兴安县中医医院整体搬迁建设项目修建性详细规划第一次调整

建设名称	兴安县中医医院整体搬迁建设项目
子项目名称	修建性详细规划第一次调整
图名	规划总平面图
阶段	方案
专业	规划
比例	1:500
日期	2023年9月

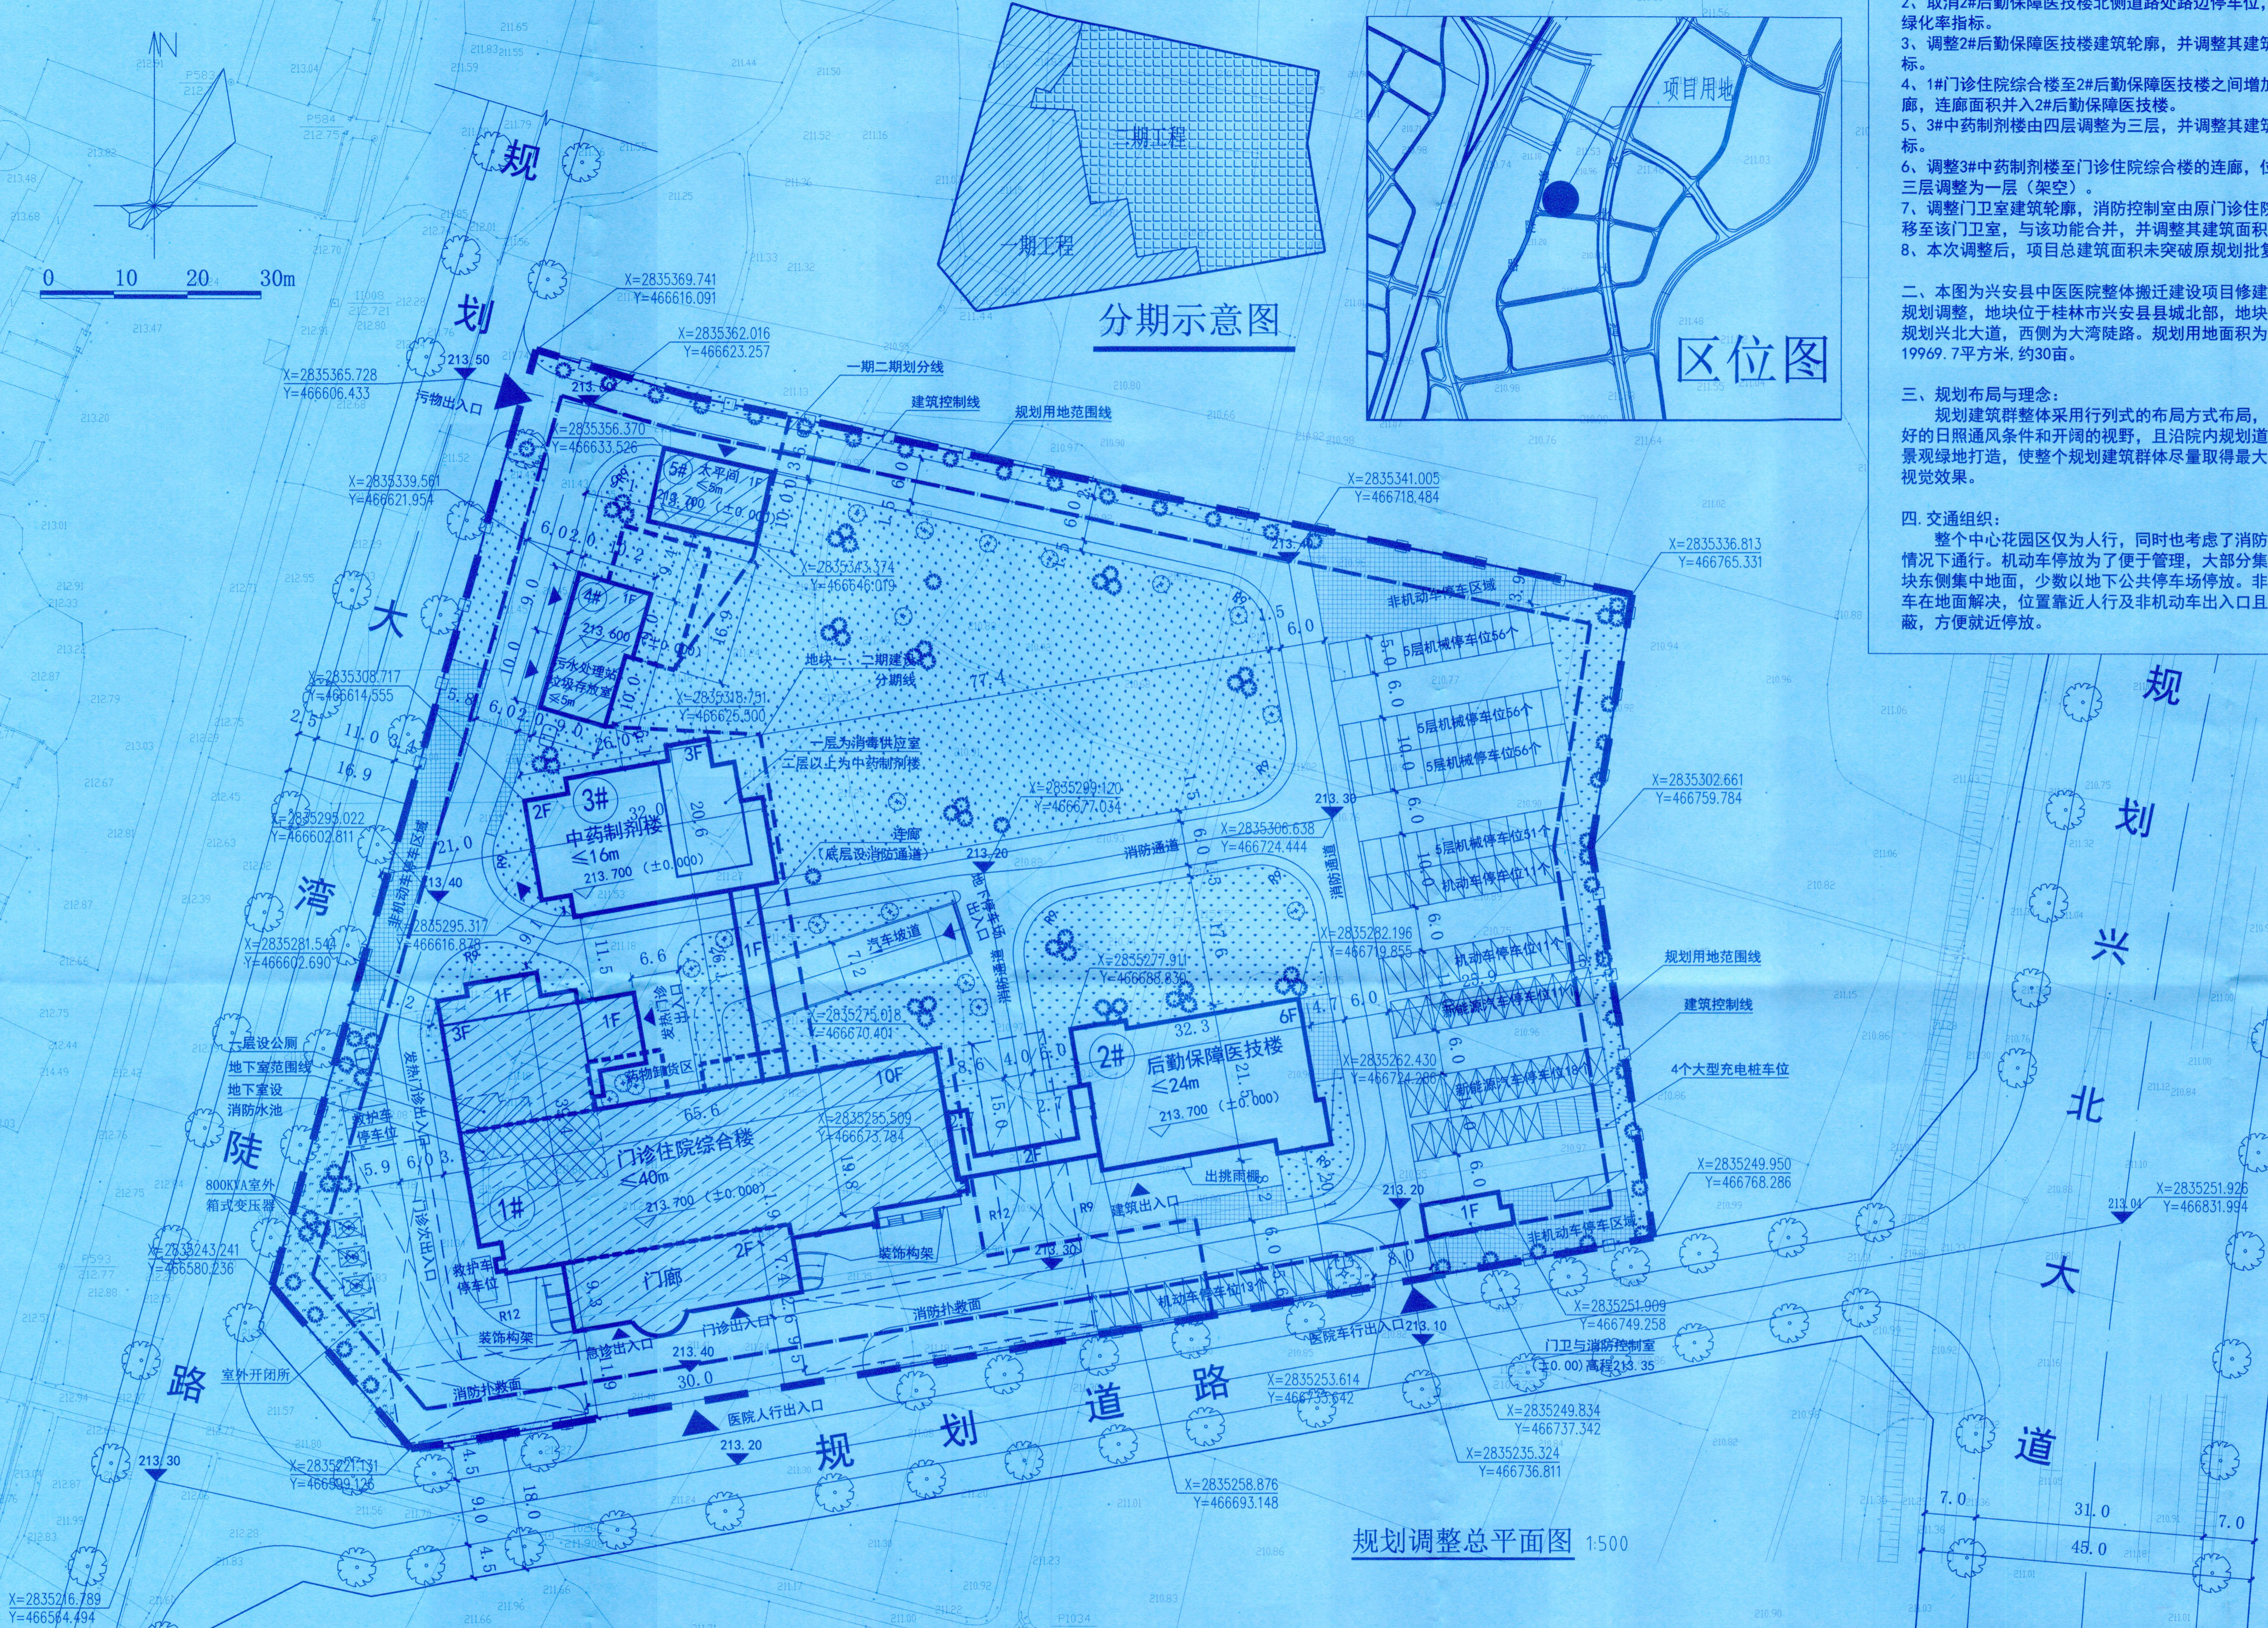
- 规划设计说明**
- 一、规划调整说明**
1. 用地东北角机械停车场再增加39个机械停车位以满足指标需求，机械停车位由180个增加至219个。
 2. 取消2#后勤保障医技楼北侧道路处路边停车位，以满足绿化率指标。
 3. 调整2#后勤保障医技楼建筑轮廓，并调整其建筑面积指标。
 4. 1#门诊住院综合楼至2#后勤保障医技楼之间增加二层连廊，连廊面积并入2#后勤保障医技楼。

5. 3#中药制剂楼由四层调整为三层，并调整其建筑面积指标。
 6. 调整3#中药制剂楼至门诊住院综合楼的连廊，位置由第三层调整为二层（架空）。
 7. 调整门卫室建筑轮廓，消防控制室由原门诊住院楼一层移至该门卫室，与该功能合并，并调整其建筑面积指标。
 8. 本次调整后，项目总建筑面积未突破原规划批复指标。
